Vedr. bemærkninger til Lokalplan 152/2019 for vindmølle- og solcelleområde Veddum Kær

Høringsvar vedr. nye vindmøller og solceller i Veddum Kær

Indsigelse vedr. lokalplanforslag nr. 152/2019 og kommuneplantillæg nr. 50

Fig. 1. Ortofoto med angivelse af planområdet (rød ramme) og de i teksten nævnte fundregistreringer fra nærområdet.

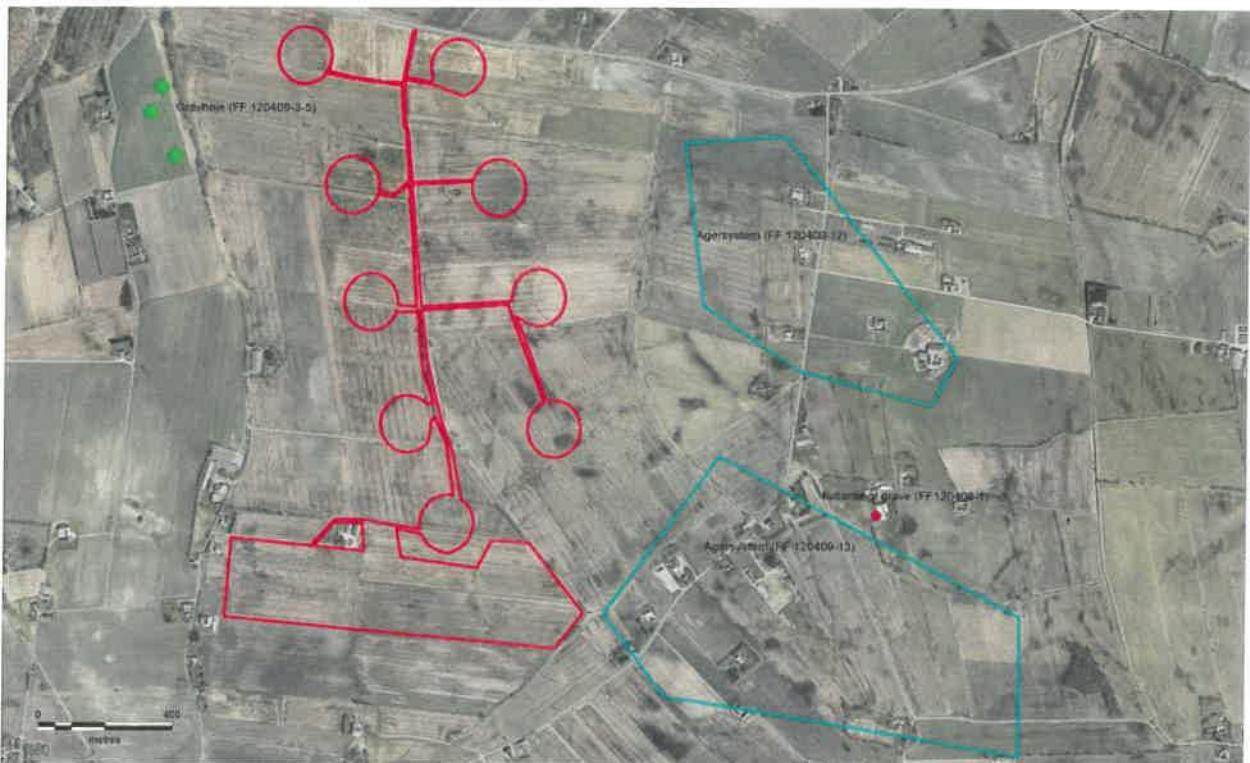
I nærområdet omkring planområdet er der bl.a. registreret tre gravhøje, to store agersystemer fra ældre jernalder og et kult- eller gravpladsområde med skeletter og lerkar fra jernalderen. Alle disse fund indikerer, at landområderne, som støder op til Veddum Kær, blev intensivt udnyttet i forhistorisk tid, særligt i jernalderen.

På ovenstående kulturhistorisk baggrund er det Nordjyllands Historiske Museums vurdering, at der er en stor sandsynlighed for at påtræffe fortidsminder under terræn ved anlægsarbejder og byggeri. Museet skal derfor opfordre bygherre til at lade museet gennemføre *en større, arkæologisk*
